**Van:** [REDACTED]  
**Verzonden:** donderdag 25 januari 2024 15:17  
**Aan:** [REDACTED]  
**Onderwerp:** FW: |UIT| 20-03 |REM-VECHTSTROMEN| AZC Albergen - lozing op RG Zuidesweg

**Van:** [REDACTED]  
**Verzonden:** maandag 20 maart 2023 09:11  
**Aan:** [REDACTED]@vechtstromen.nl  
**CC:** [REDACTED]@noaberkracht.nl; [REDACTED]@remondis.nl  
**Onderwerp:** |UIT| 20-03 |REM-VECHTSTROMEN| AZC Albergen - lozing op RG Zuidesweg

Het idee-/plan wat er nu ligt is om een nieuwe persleiding (Ø110) vanaf het AZC aan te leggen richting het lozingspunt.

Het lozingspunt is jullie gemaal aan de Zuidesweg te Albergen.

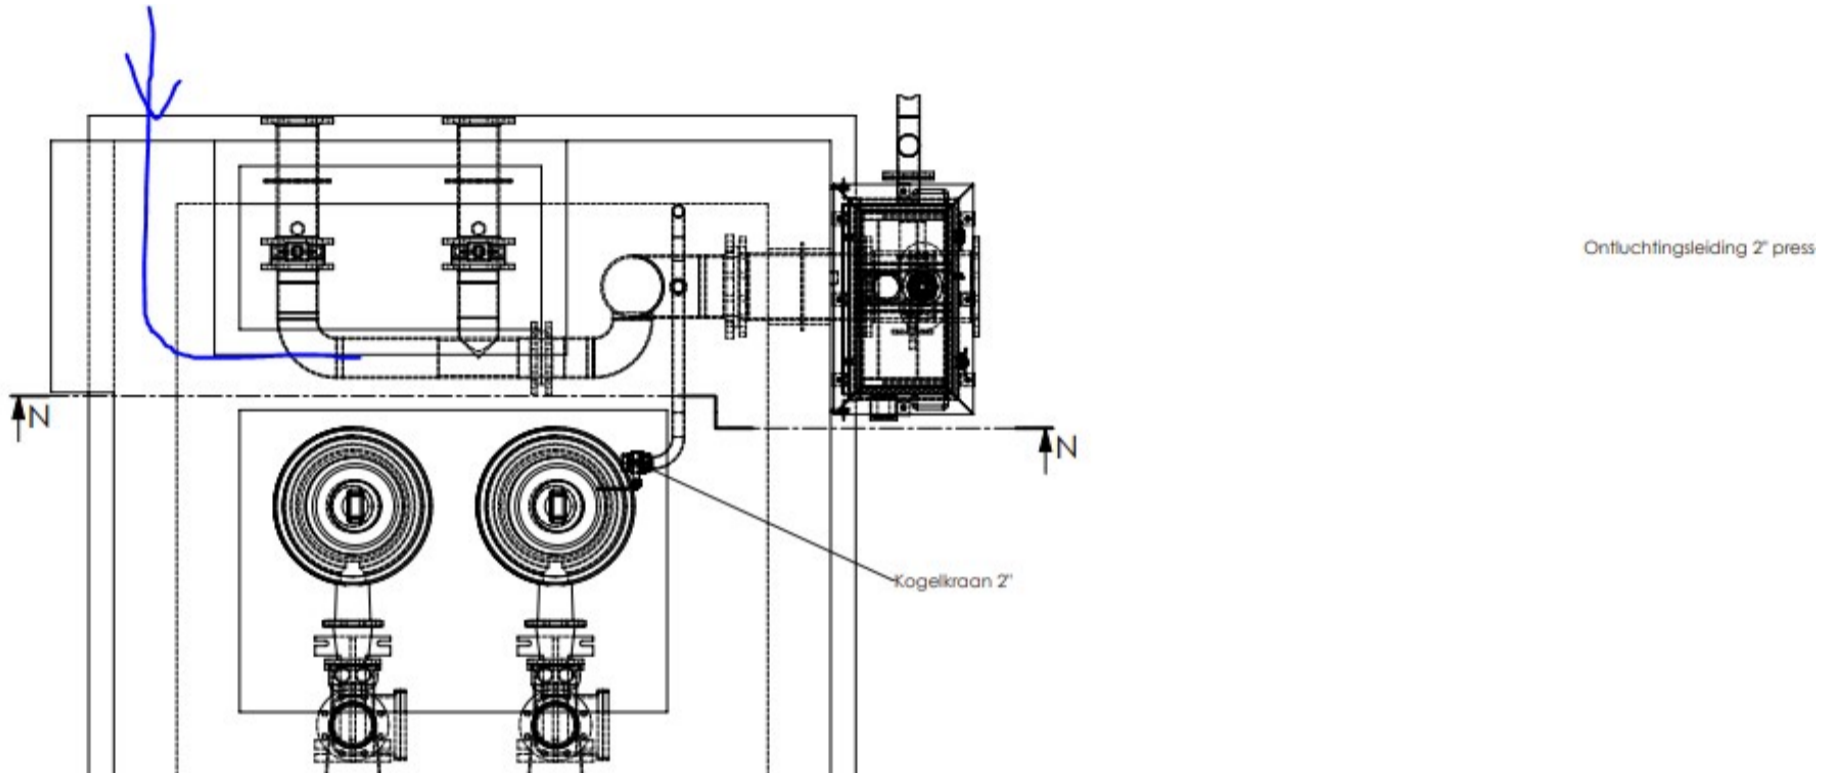
Wat betreft de aansluiting die je schematisch weergeeft.  
Is het een optie om bijvoorbeeld buiten het gemaal al in te prikken op de binnenkomende leiding?  
Scheelt het maken van een doorvoer en het herstellen van de coating.

Moeten we daarnaast rekening houden met een tegendruk op deze leiding? Zo ja, hoe groot is deze?  
Ik zie je reactie met belangstelling tegemoet!

- 1) De binnenzijde van de bestaande betonput is voorzien van een coating.
- 2) Een nieuwe inkomende leiding moet worden voorzien van een valleiding / of neergaande leiding met hevelonderbreker.

Het is vast mogelijk een extra aansluiting te maken op het gemaal, het vraagt mogelijk wel wat aanpassing van het bestaande leidingwerk. Idealiter sluiten wel deze leiding aan op header met inkomende leidingen, zie onderstaande tekening.
